Projet solaire « Grenier des Essences »

Avis Conseil Départemental 89

Réponse de Grenier des Essences SAS

ACCES ZONE 5

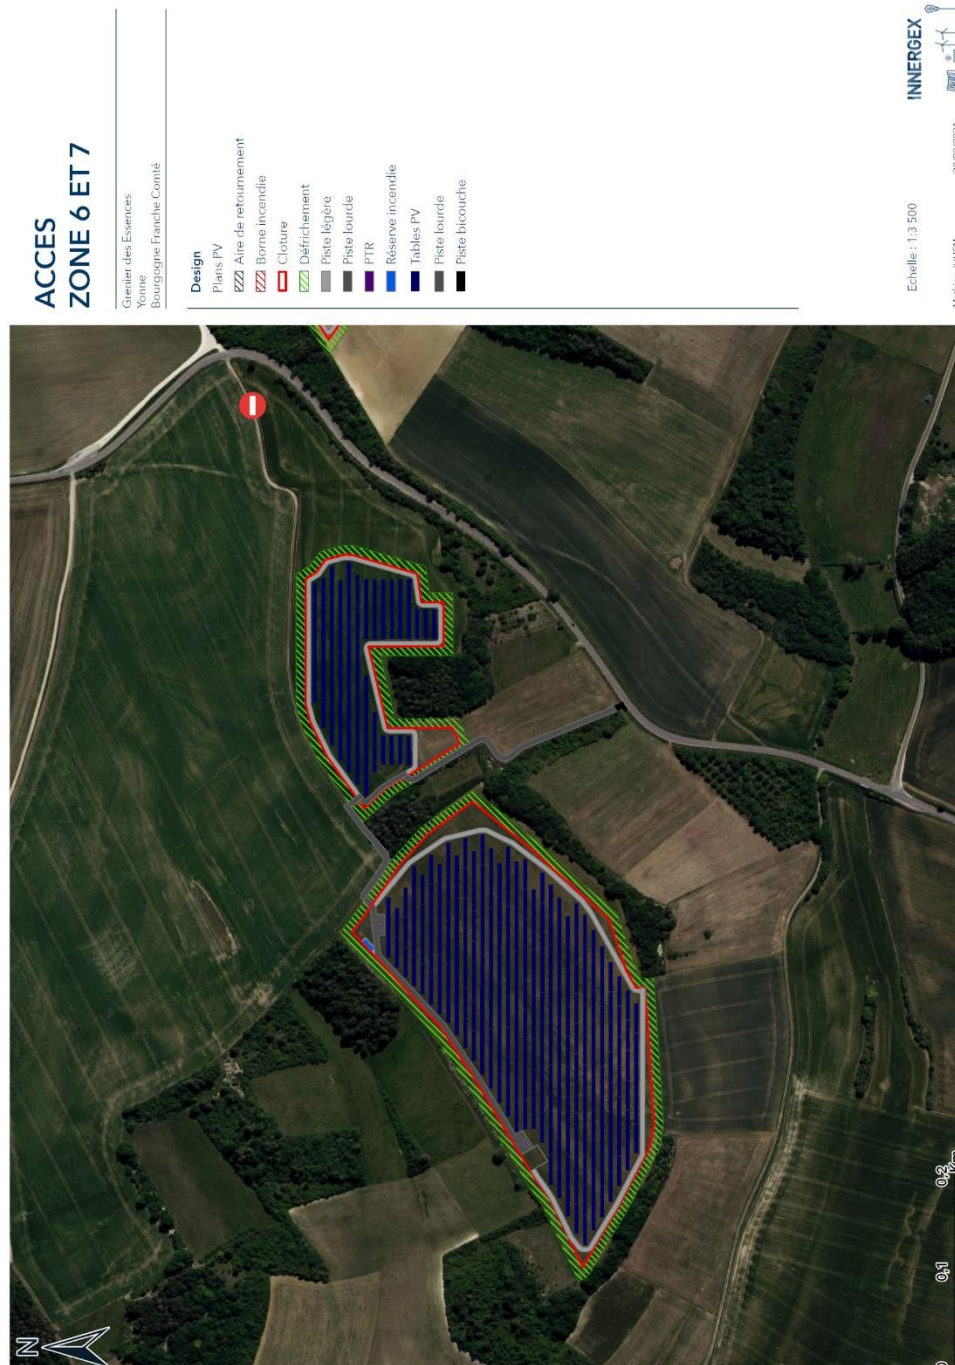
- **Avis favorable** pour l'accès sur la route départementale n°11
 - o Avec aménagement pour éviter tout ruissellement de matériaux sur la chaussée (aménagement soumis à Permission de voirie). Le Maître d'Ouvrage proposera ainsi notamment :
 - Les 10 premiers mètres pourront être équipés d'un bicouche (de la route au portail)
 - Le portail sera situé à plus de 10m en recul de la route, permettant aux équipes de maintenance / exploitation et à l'exploitant agricole de stationner hors de la route pendant l'ouverture et la fermeture du portail.
 - o Avec marge de recul de 10 m sur l'axe et 5 m de l'alignement.

Cette marge de recul est respectée puisqu'une bande débroussaillée de 10m est présente entre l'alignement et la clôture de la centrale.

ACCES ZONE 6 ET 7

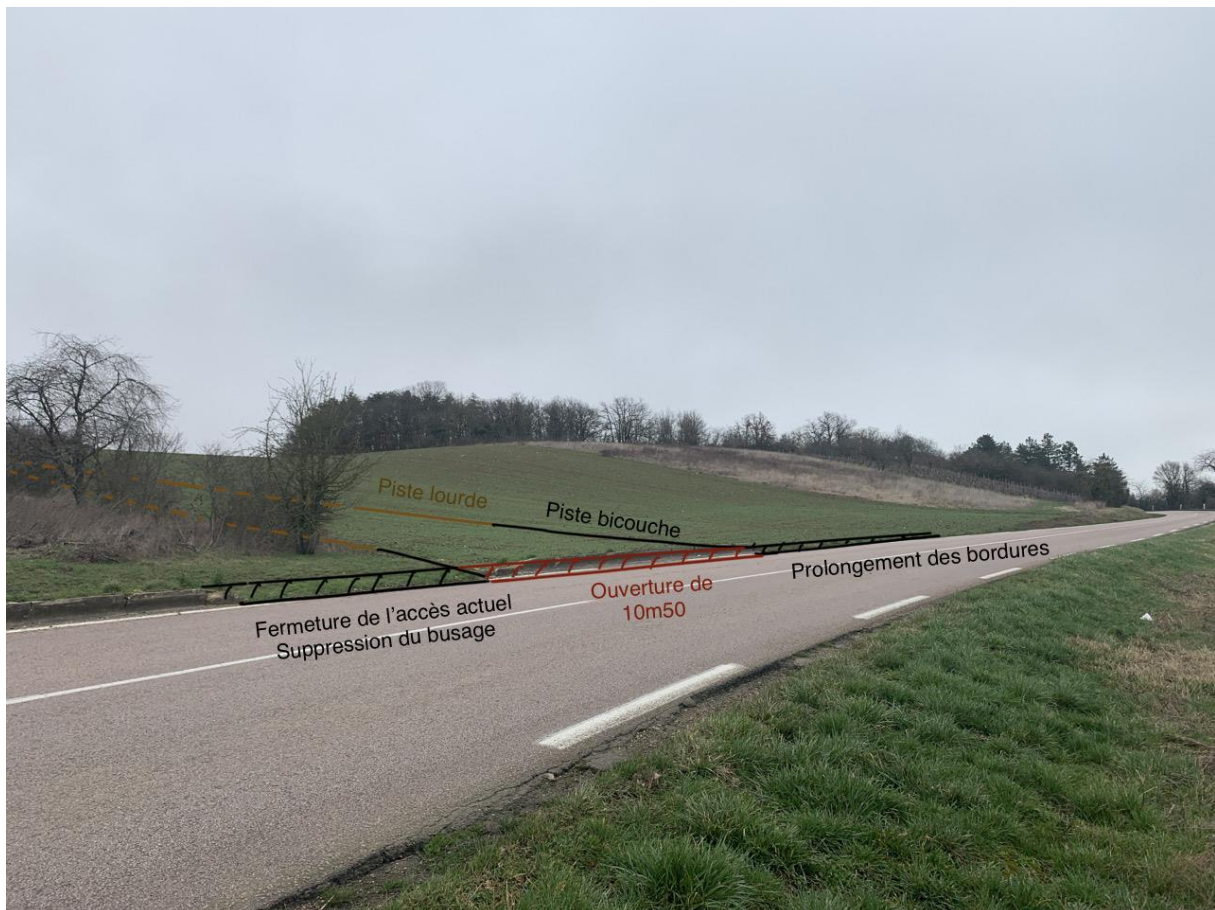
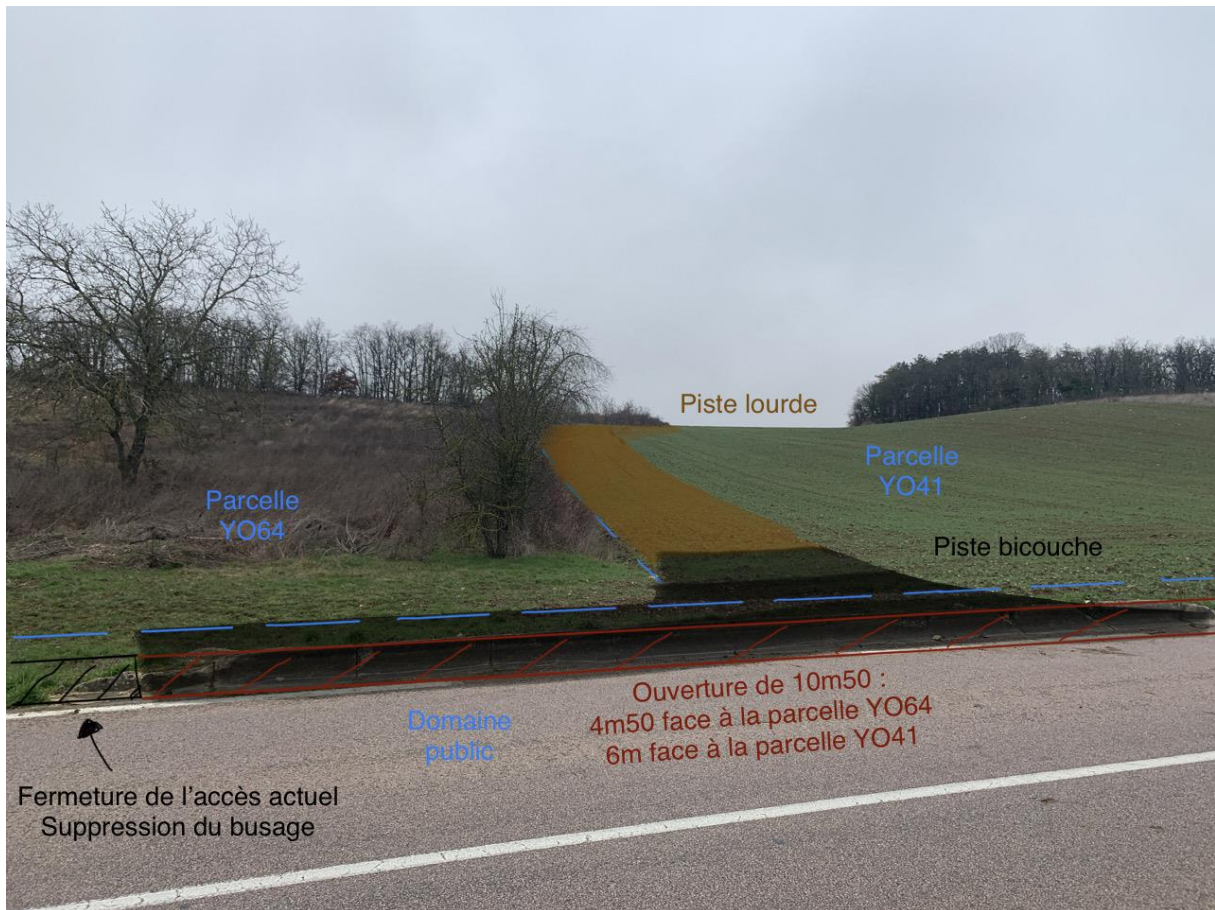
- **Avis défavorables** pour l'accès sur la route départementale n°944
- Prescriptions :
 - o Accès au chantier via itinéraire réservé aux convois exceptionnels et état des lieux pour toute autre voirie départementale utilisée (aménagement et dégradations au frais du Maître d'Ouvrage)
 - o Mise en place du réseau d'électricité entre les centrales et le poste source soumis à déclaration, concertation et permission de voirie

Contrairement à la présentation des accès, initialement prévus par le chemin du Borne, dans le dossier de demande de Permis de Construire, l'accès se fera finalement par le Sud de la zone 7.

Un aménagement sera ainsi mis en place au niveau de la RD944 et sera soumis, comme pour la zone 5, à une Permission de voirie. Cet aménagement consisterait en :

- Une fermeture de l'accès actuel de 4,50m avec des glissières GA3, permettant l'accès aux parcelles par les exploitants agricoles
- Une ouverture en amont des glissières GA3, d'une largeur de 10,50m avec busage
- Un busage du fossé actuel
- Une gestion des eaux de pluie et des possibles ravinements par l'utilisation d'un bicouche sur l'emprise de la voie publique prolongée sur les premiers mètres de la parcelle YO41, de grilles d'évacuation des eaux dans le fossé, ...

ACCÈS ZONE 10

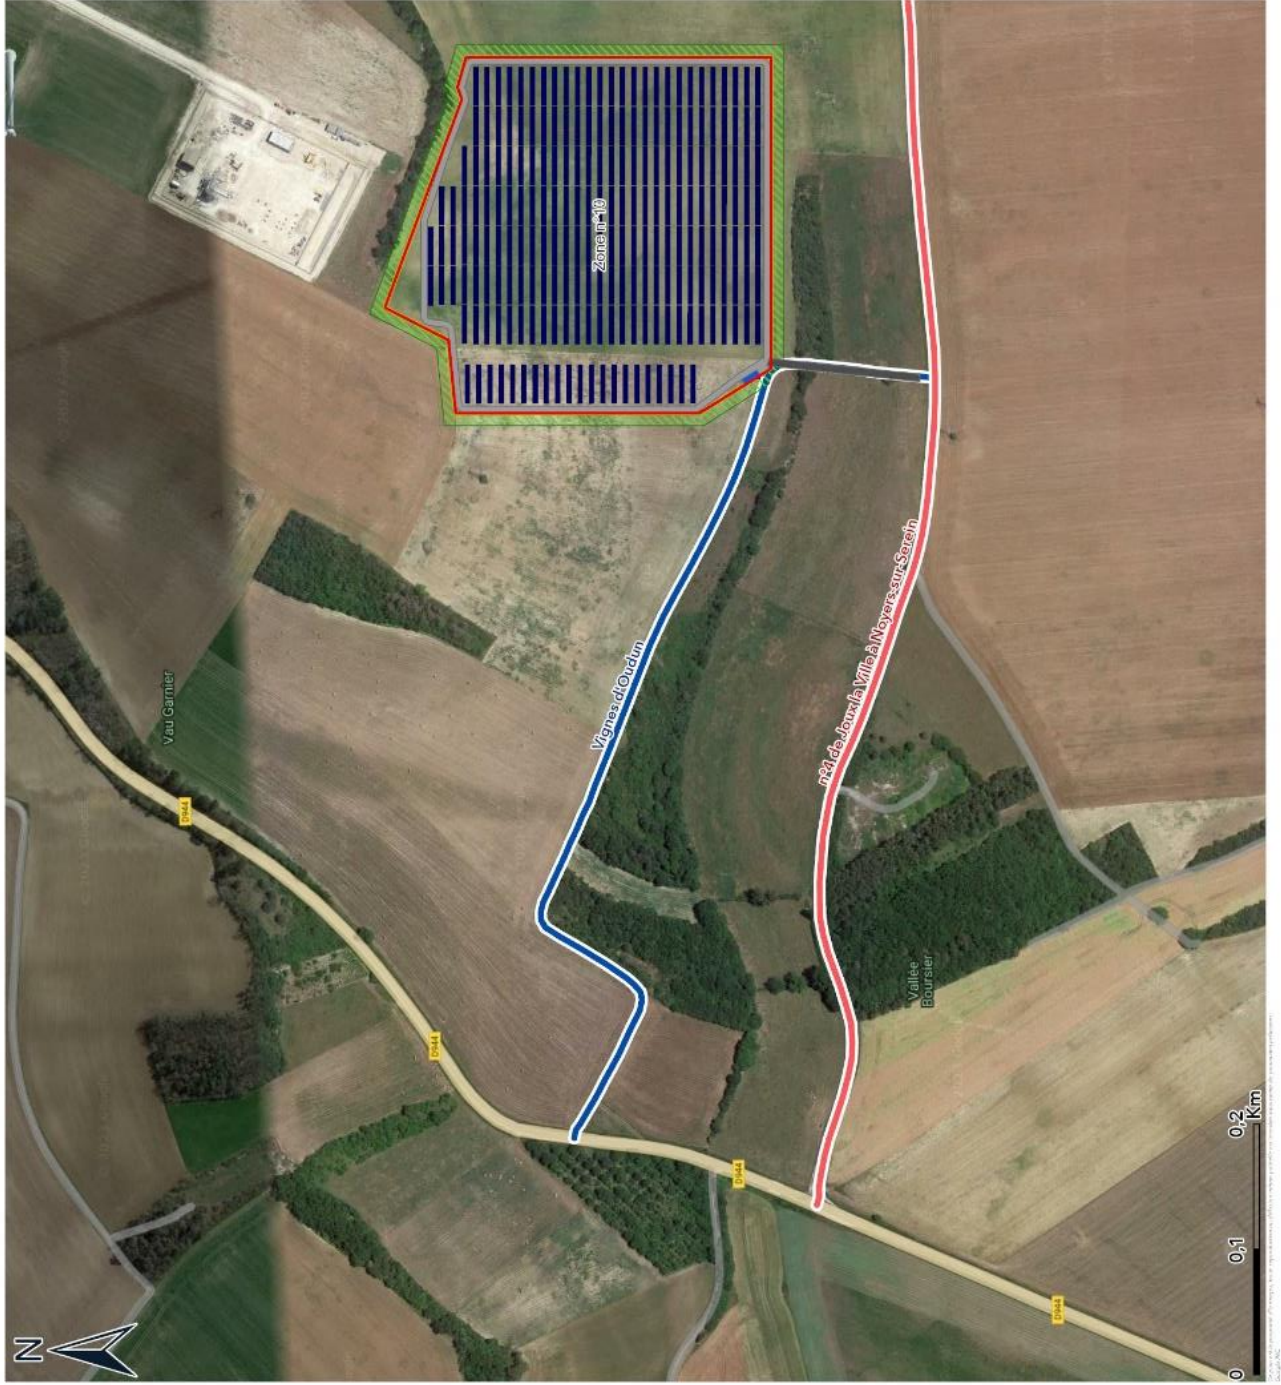
- **Avis défavorable** pour l'accès sur la route départementale n°944
- Prescriptions :
 - o Accès au chantier via itinéraire réservé aux convois exceptionnels et état des lieux pour toute autre voirie départementale utilisée (aménagement et dégradations au frais du Maître d'Ouvrage)
 - o Mise en place du réseau d'électricité entre les centrales et le poste source soumis à déclaration, concertation et permission de voirie

L'avis défavorable est lié à un accès à la zone 10 depuis la RD944 par le chemin rural des Vignes d'Oudun. Le croisement RD944 / Chemin des Vignes d'Oudun n'étant pas sécurisé.

L'accès se fera cependant par la voie communale n°4 de Joux-la-Ville à Noyers-sur-Serein en utilisant le croisement sécurisé avec la RD944 avant de remonter à la zone 10 par le Chemin des Vignes d'Oudun.
